東海第二発電所
原子炉格納容器の過圧破損を防止するための設備
(格納容器圧力逃がし装置)について
審査会合における指摘事項の回答

平成29年8月29日

日本原子力発電株式会社

1. 審査会合(2017年7月27日)での指摘事項
2. 指摘事項の回答

遠隔人力操作機構
(フレキシブルシャフト)の構造

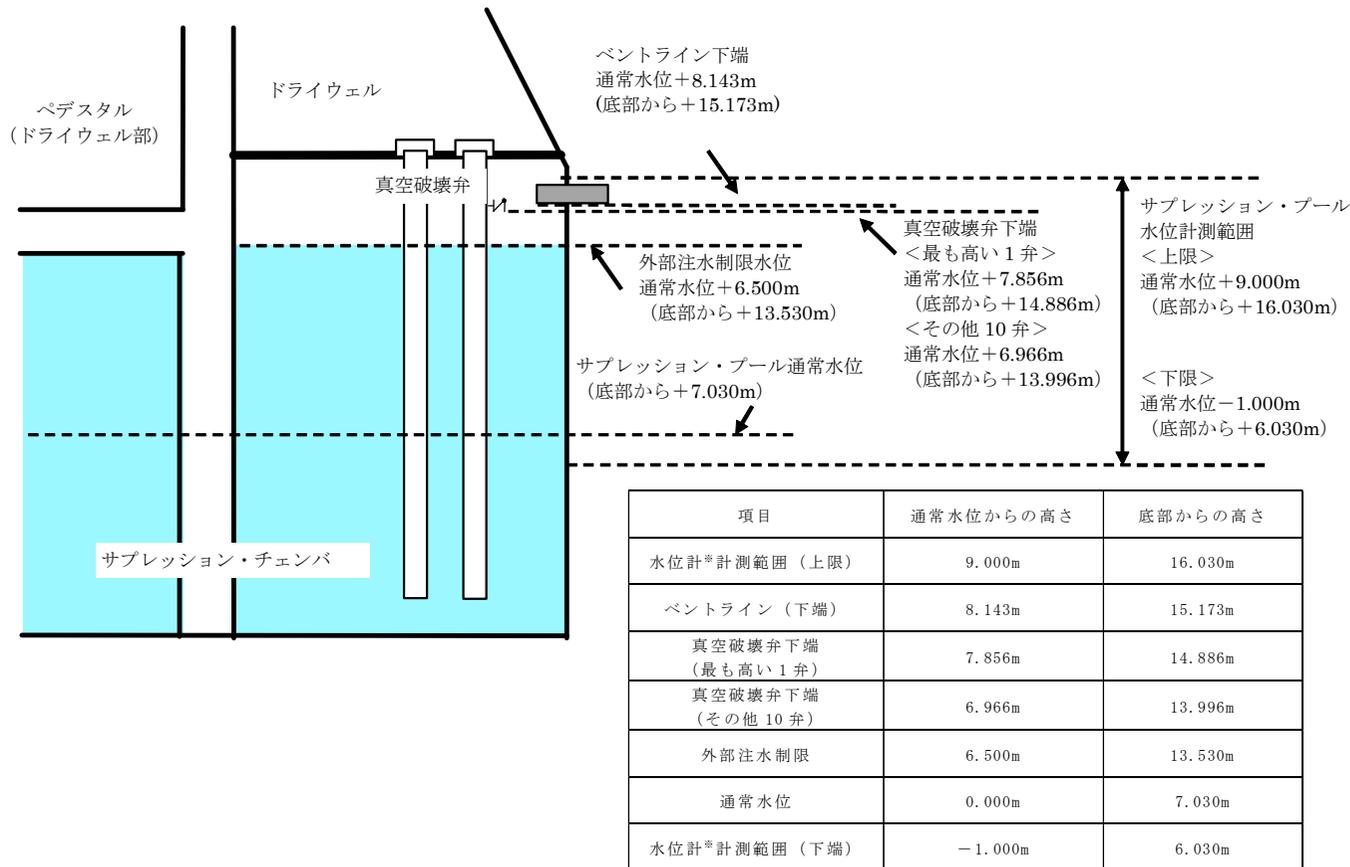
- 格納容器圧力逃がし装置隔離弁の遠隔人力操作機構について、現場の環境条件を踏まえた耐環境性を整理して提示すること。

遠隔人力操作機構は、フィルタ装置入口配管付近に敷設されることから高線量、高温雰囲気による機能への影響の可能性があるため、これらの耐性を確認した。

- フィルタ装置入口配管表面における積算線量は、有効性評価で確認している19時間ベントで19kGy/7日と評価している。これに対し、配管と同エリアにある機器の設計上の積算線量は36kGy/7日と保守的に設定している。遠隔人力操作機構を構成する部品のうち、フレキシブルシャフトの被覆(シリコンゴム)及び摺動部に使用される潤滑油は、長期的には放射線による劣化が考えられる。

ただし、フレキシブルシャフトの被覆は、据付時等の製品保護用であり、劣化(硬化)しても機能への影響はない。

また、潤滑油については、隔離弁の操作時間のような短期間で劣化(粘度増加)することはなく機能への影響はない。

- ベント時のフィルタ装置入口配管は、表面温度を170℃程度(別紙30)と評価しているが、周囲の温度が60℃程度になるように保温を施工する設計としている。

フレキシブルシャフト被覆(シリコンゴム)の耐熱温度は200℃以上であり、また、遠隔人力操作機構を構成するフレキシブルシャフトの被覆以外の部品については金属材料であり、温度上昇が機能に影響することはない。

耐圧強化ベント系隔離弁等の配置

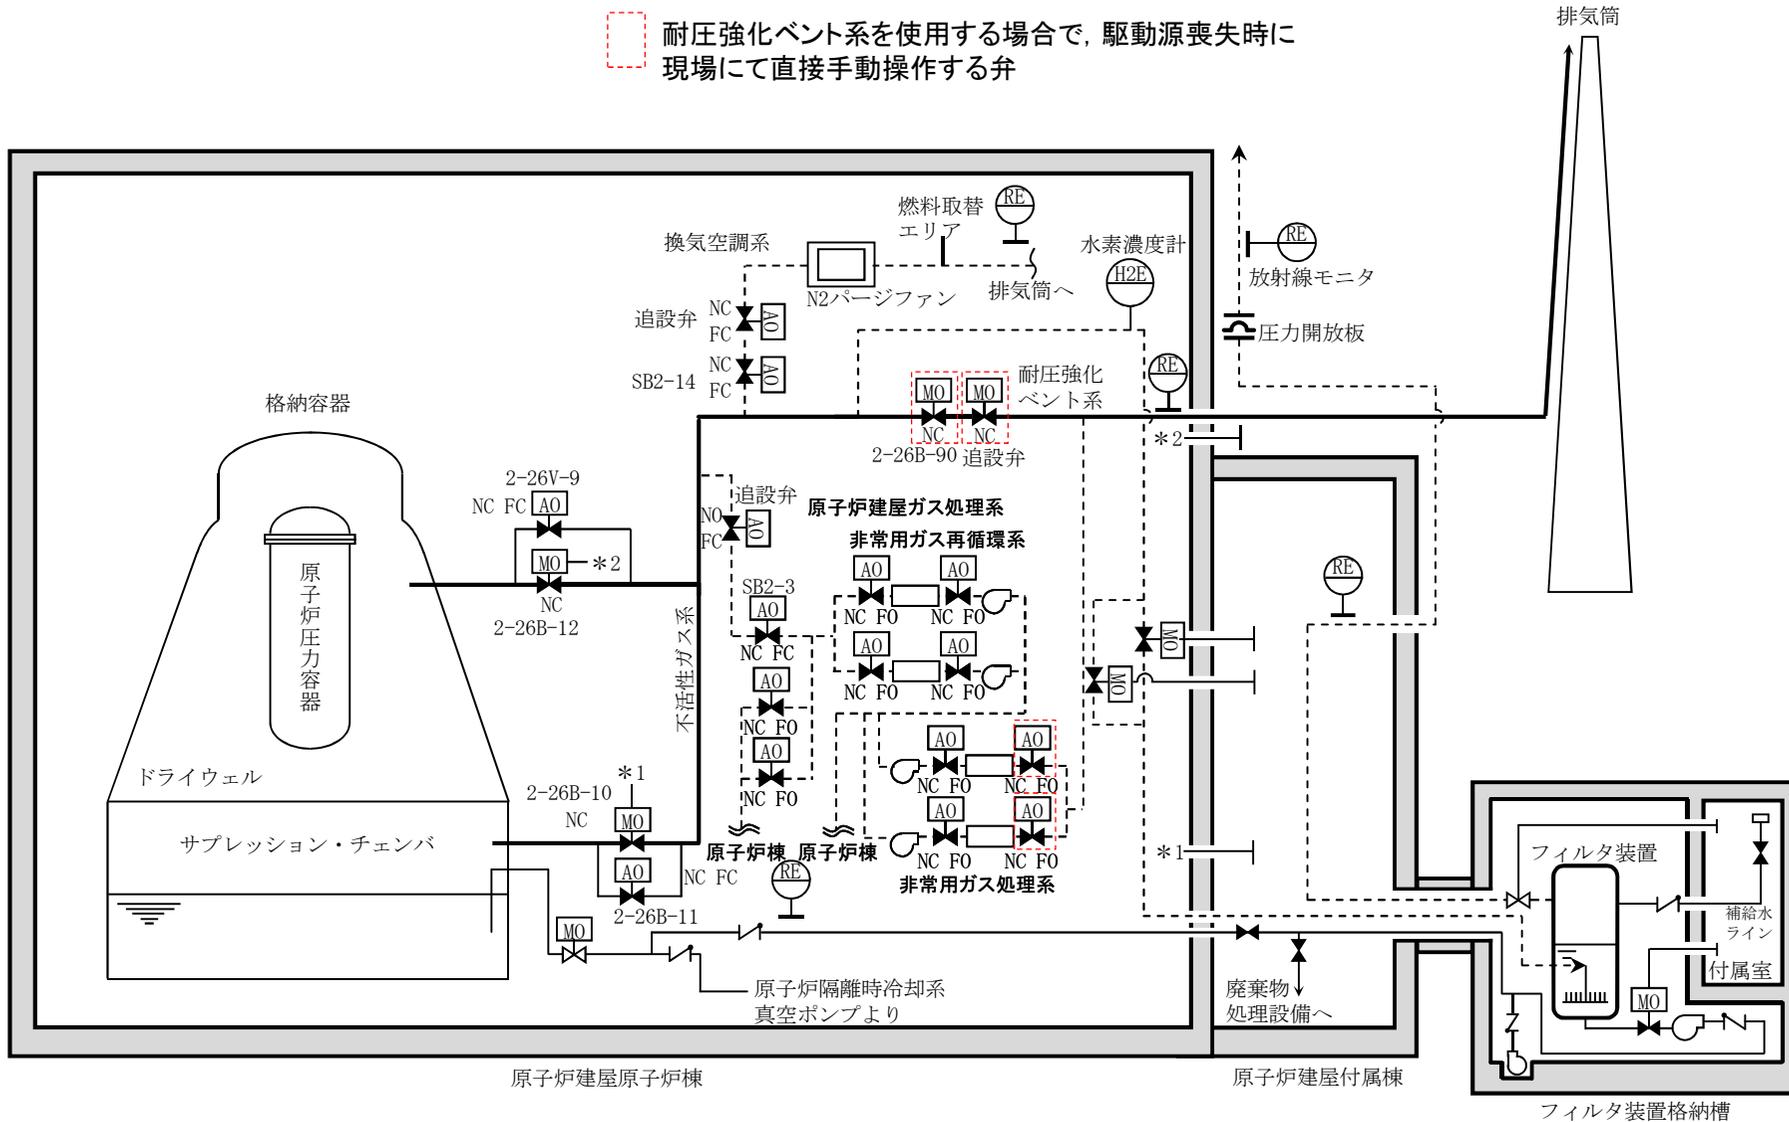
- 格納容器圧力逃がし装置に接続する系統について、耐圧強化ベント系へ接続されている非常用ガス処理系の出口弁がAO弁でフェイルオープンとなっていることから、電源喪失時等の隔離作業の成立性を整理して提示すること。

- 以下のことから、電源喪失時等の隔離作業は可能である。
- 耐圧強化ベント系は炉心損傷前に使用する系統であり、想定される重大事故等時における現場の線量率及び室温は高くない。

(線量率:約7.3mSv/h※、室温は通常時と同等で夏季でも約30℃程度)

- 手動操作が必要な4個の弁の操作時間は、各々約10分/個

なお、非常用ガス処理系フィルタ装置出口弁は、信頼性、作業性向上のため、手動操作用ハンドルにて弁の操作が可能なアクチュエータに取り替える。

【MAAP評価におけるスクラビング効果の扱い】

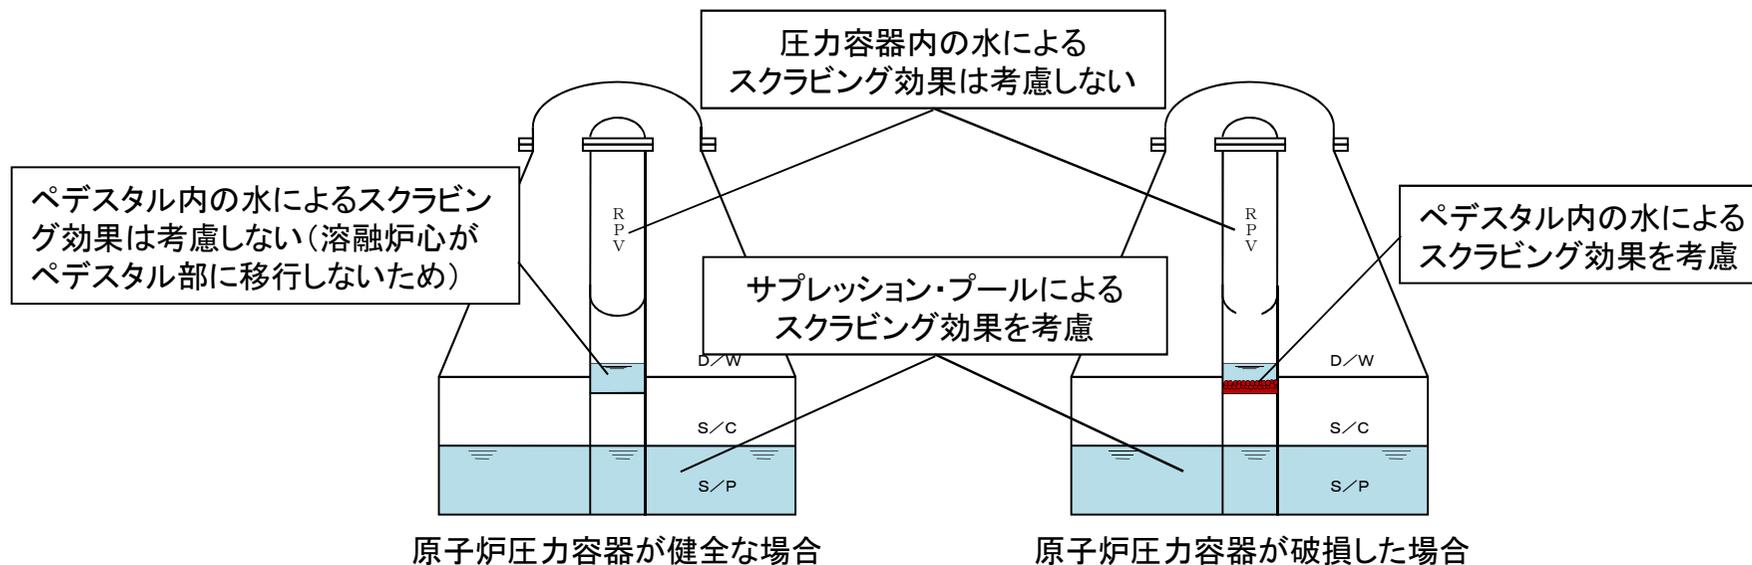
- ・MCCI時のエアロゾルの評価について、ペDESTAL内の水にDFを期待しているか整理して提示すること。

- ・MAAP評価において、ペDESTAL内の水によるスクラビング効果を考慮している。
ペDESTAL内の水によるスクラビング効果は、サプレッション・プールでのスクラビング効果と同様にSUPRAコードを用いて圧力・プール水深等のパラメータを基に評価する(別紙17補足2参照)

【評価フロー】

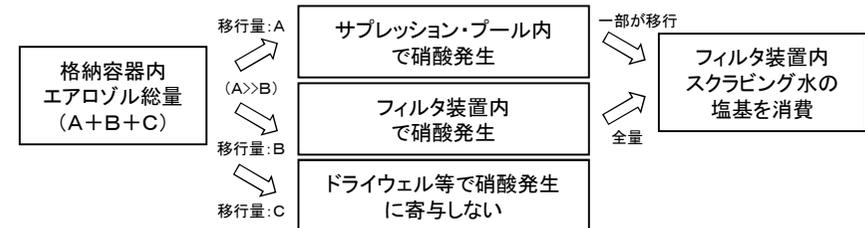
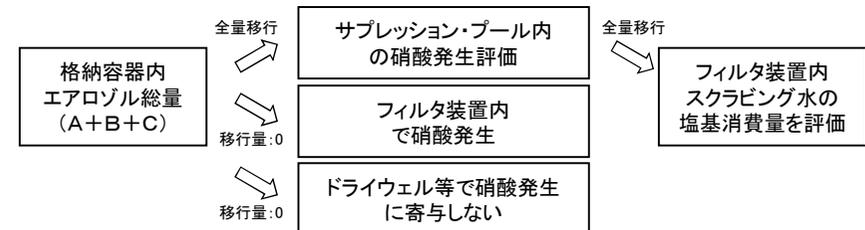
- ラジオリシスによるスクラビング水のpHの影響について整理して提示すること。
また、スクラビング水のpHの管理値における考え方を整理して提示すること。

格納容器内に放出された放射性よう素を全てエアロゾル(Csl)とし、サプレッション・プール内に全てのエアロゾルが移行するものとして、硝酸の発生量を評価した上で、発生した硝酸は全てフィルタ装置に移行し、スクラビング水の塩基と反応するものとして評価している。このため、ラジオリシスによるスクラビング水のpHの影響は保守的に評価されている。

スクラビング水のpHは、系統待機時(通常時)でpH 13以上 を管理値とし、ベント時の塩基の消費量を保守的に評価しても、スクラビング水のアルカリ性が十分維持できる(ベント後でpH12.7;別紙41)ことを確認している。

【炉心損傷を判断した場合のベント準備】

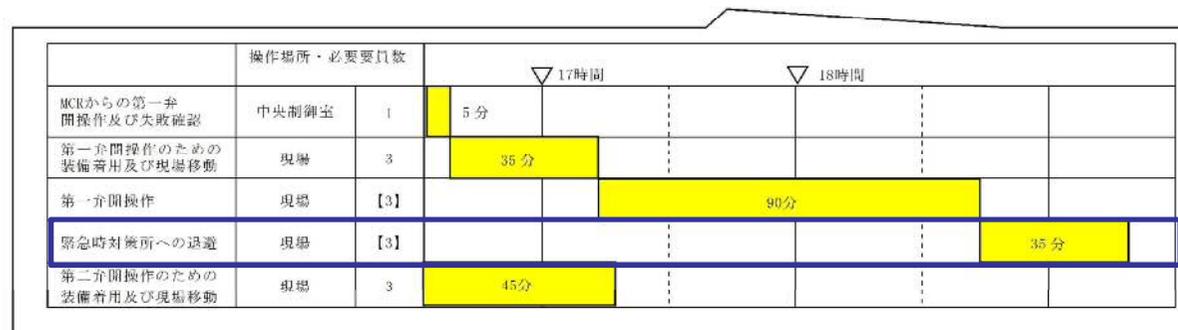
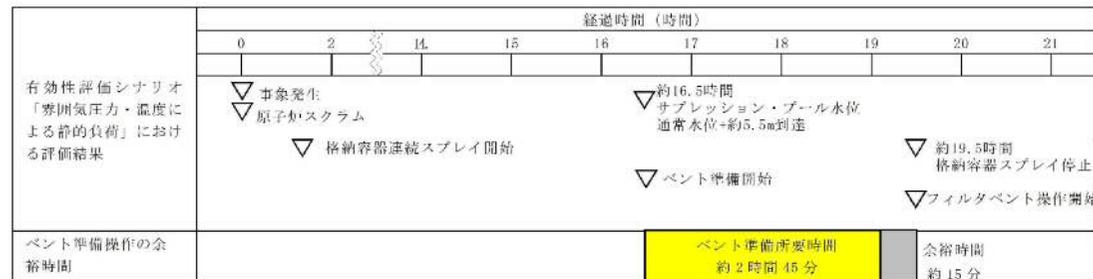
- ・ベント準備・実施のタイムチャートを整理して提示すること。

- ・要員は作業完了後、緊急時対策所へ退避又は帰還する。
- ・ベント準備操作において、ベント実施基準到達までに緊急時対策所への退避が完了することを示した。
- ・有効性評価シナリオ「雰囲気圧力・温度による静的負荷(格納容器過圧・過温破損)(代替循環冷却系を使用しない場合)」のタイムチャートに緊急時対策所への退避又は帰還を含む一連の操作を整理した。

第二弁操作室配置

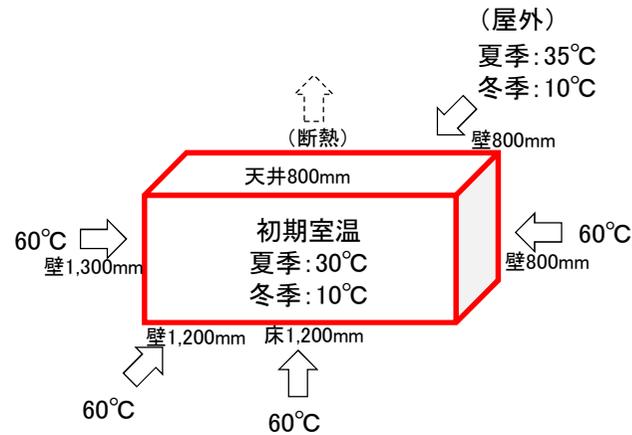
- 格納容器圧力逃がし装置第二隔離弁の遠隔人力操作作業室における環境条件(作業環境も含む)を整理して提示すること。

- 重大事故等時に想定される放射線量及び室温が、第二弁の操作に影響はないことを以下のとおり確認した。
 - 第二弁操作室内は、空気ポンベにより正圧化して、放射性物質の流入を防ぐ設計
 - 第二弁操作室の壁及び床は、弁操作要員の滞在中の被ばく低減のため、40cm以上の鉄筋コンクリート壁厚を確保
 - さらに、第二弁操作室に隣接するエリアに格納容器圧力逃がし装置入口配管が設置されるため、配管が設置される方向に対し、120cm以上の鉄筋コンクリート壁厚を確保し、ベント時の放射性物質からのガンマ線による外部被ばくを低減する設計
 - この対策により、第二弁操作室にベント開始から3時間滞在した場合の被ばく量は、W/Wベントの場合で約25mSv、D/Wベントの場合で約40mSvと評価(別紙17)
 - ベント開始後の格納容器圧力逃がし装置配管の影響による室温の上昇は、ベント開始3時間後で夏季:約37℃(外気温+2℃)、冬季:約20℃(外気温+10℃)と評価
- 第二弁の作業環境を考慮して現場に必要な資機材は系統待機時(通常時)から予め操作室付近に常備しておき、重大事故等時に操作員が移動する際の負荷を軽減
